**BULLETIN DE SERVICE – SERVICE BULLETIN**  
**RAPPEL SECURITE – SAFETY NOTE**  
**SELLETTE SOL REV - HARNESS**

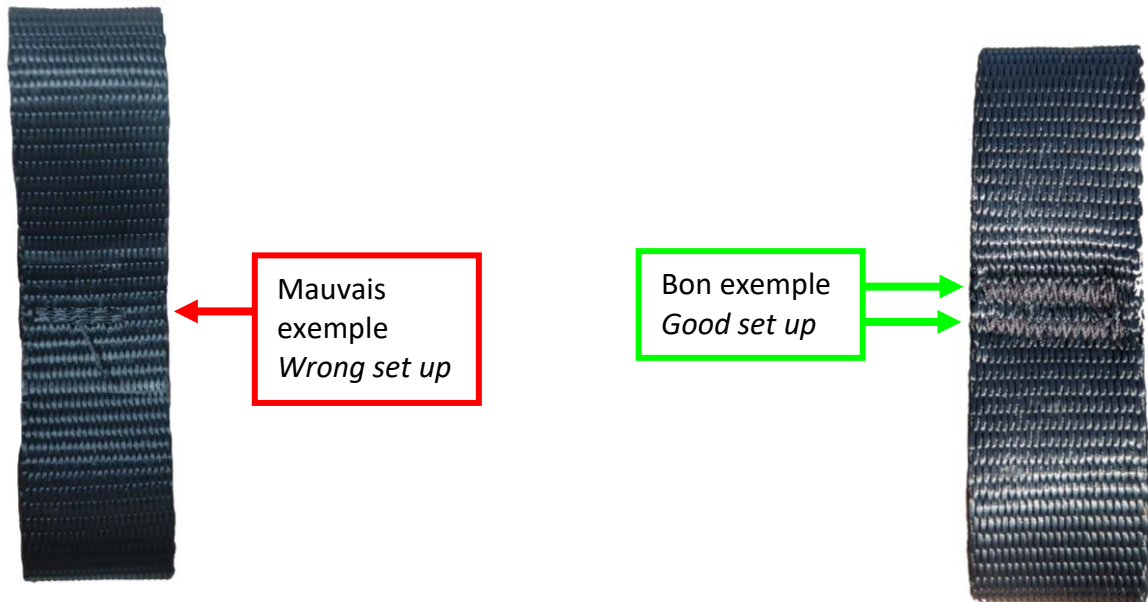
Notre fournisseur nous demande de vérifier les sellettes Sol REV. Il a trouvé dans son stock une sellette sans la seconde couture de sécurité au niveau de l'attache de sécurité de la voile.

Pour nos crosses, cette deuxième sangle vient sécuriser notre attache principale (sangle rouge)

*Our supplier is asking us to check the Sol REV harnesses. They found in their stock a harness without the second safety stitch at the security attachment point for the wing.*

*For our harnesses, this second strap secures our main attachment (red strap).*

Dans la mesure où ce n'est pas l'accroche principale, nous devons malgré tout, vous informer que cette sangle doit être vérifiée et mise à jour.

*As it is not the main attachment point, we still need to inform you that this strap must be checked and updated.*

La vérification de la présence de ces coutures garantit l'utilisation sécuritaire de la sellette  
*Verifying the presence of these seams ensures safe usage of the harness.*

S'il manque des coutures ou s'il y a des incertitudes, vous pouvez contacter votre revendeur.  
Ce dernier contactera Macfly directement.

*If there are missing stitches or uncertainties, you can contact your dealer. They will then contact Macfly directly.*
